大型トラックの排気管のリコールについて

平成 19年11月19日

リコール届出番号2001

改善箇所説明図

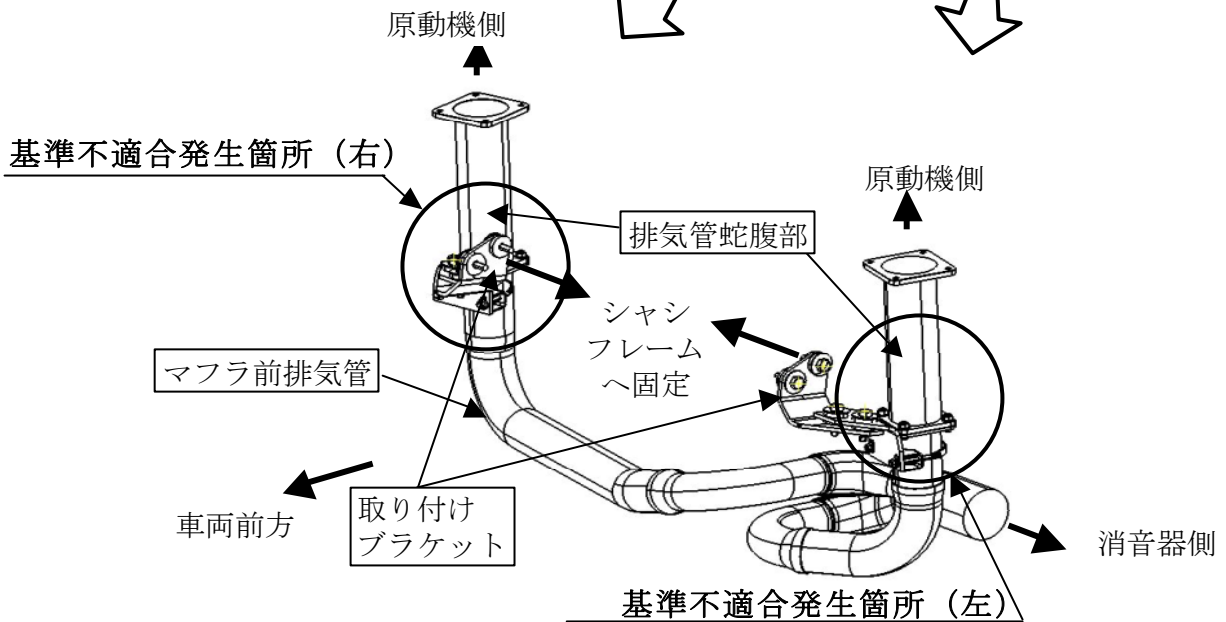
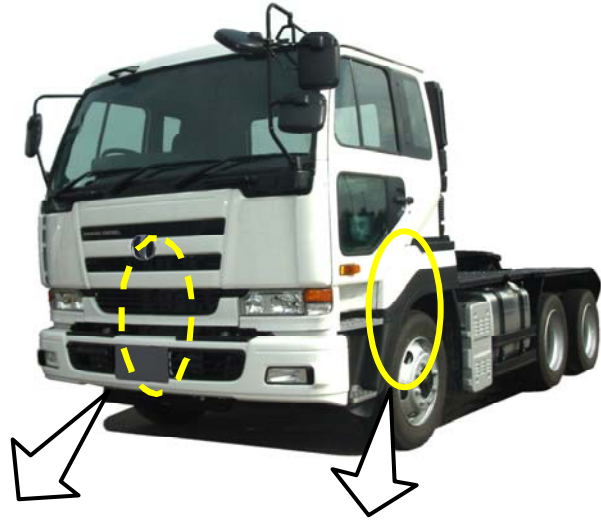
排気管蛇腹部の長さが不適切なため、原動機の振動により当該蛇腹部に亀裂が発生するものがある。そのため、そのまま使用を続けると、排出ガスが漏れ、騒音が増大するおそれがある。

改善の内容
 全車両、排気管蛇腹部の長さを点検し、長さが不適切な車両は、排気管の蛇腹部以降を対策品に交換するとともに、排気管蛇腹部を新品に交換する。また、全車両、排気管取り付けブラケットを対策品に交換する。

注: 内は交換部品を示す。
 識別: 左右の排気管取り付けブラケットに、緑色ペイントを塗布する。
